內政部都市計畫委員會第742次會議紀錄

第12案: 苗栗縣政府函爲:「變更竹南頭份都市主要計畫(第三次通盤檢討)案」。

變22案 主要計畫示意圖(本會專案小組初步建議意見)

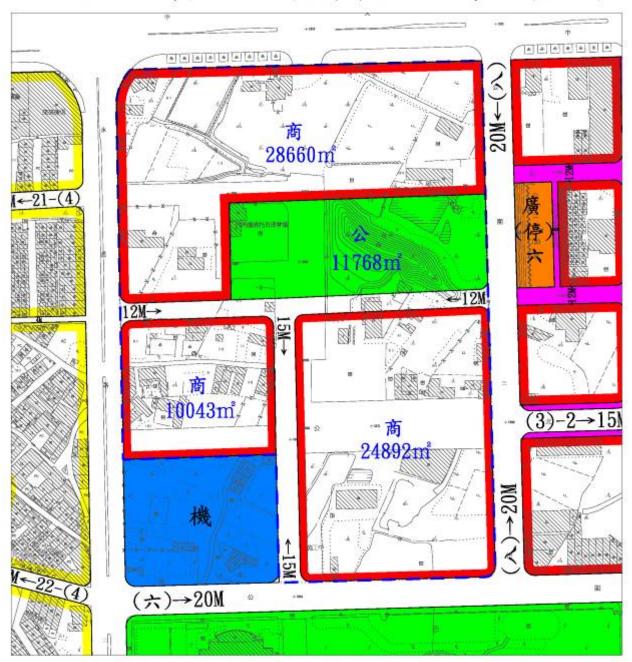
逾18	連俊雄 君等 10 人	永貞路以東,中 央路以南之行政 區	1. 民等土地為行政園區機關用地,政府一直未能徵收開發,亦不得利用建設,權益受損甚鉅。 2. 民等願提供全區部分之土地作為公共設施用地	民等所有土地規劃 迄今已數十年,未能 徵收及利用,影響權 益甚鉅,敬請 貴部 都市計畫委員會同 意將其用地以附帶	併變二十二案	併變更內容 明細表第 22 案。

編號	陳情人	陳情位置	陳情理由	建議事項	縣政府 研析意見	本會專案小組 初步建議意 見
			制辦理都心地區再活化,本府爭取營建署專案補助,於97年7月起委外辦理先期規劃作業。3.99年2月將規劃成果提報行政院都市更新推動小組,原則同意本案規劃內容,並建議納入都市計畫通盤檢討辦理都市計畫變更。	圖)		理。
逾22	吳桂妹		1.此學校用地為高中預定地約 10 甲左右,縣政府既劃分為 學校用地已 40 年之久,遲遲 未變理徵收,也不解編地主 長期受限。 2.現在生育率全世界最後一名 ,人口遽減,學校過多,已 經怕招不到學生了,還需要 學校用地嗎? 3.現在縣政府既然有意將頭份 分局遷移爲此地,理應解編 重新檢討,土地皆劃分爲都 市計畫用地,不應只變更部 分土地使用。	應辦理徵收補償,或 變更都市計畫,以免 地主長期受限且權益 受損。	教育房子 原語 医	採納縣政府 研析意見,未 便採納。
逾23	王柳池	公二十三 土地標示:(公 23)新生段 832-2 地號 門牌號:迎薰路 25-1 號	久未開發徵收,影響民眾甚巨 。	建議請通盤檢討變更 爲住宅區,土地所有 權人願配合負擔區域 內公共建設。	依「定期通盤檢 討實施期地之檢 討標準,閻好固數 題按閻鄉單位都 置;爲維持 住宅社區,宜 境品區,宜 境品書。	採納縣政府 研析意見,未 便採納。
逾24	林徐慧	米計畫道路 名人幼稚園	土地被計畫一分為三,分別規 劃文高一、八公尺計畫道路及 住宅區,其中剩餘住宅區因規 劃後變為畸零地,不能建築。		馬維持道路系統 ,宜維持原計畫 。	採納縣政府 研析意見,未 便採納。
逾25	黄裕昌	號 120、117 等筆 土地	1.民等土地原被規劃為行政區機關用地,公共設施採用一般徵收,機關用地遲至今日仍未徵收,無法利用亦無法出售,已嚴重影響社會公平正義。 2.目前縣府提出規劃擬變更為商業區,惟公設仍高於30%。	1. 建請 貴部都委會體性 民等 化 25% ,若變 更再捐贈 30% 且自償 開發 ,	併變二十二案	併變更內容 明細表第 22 案。
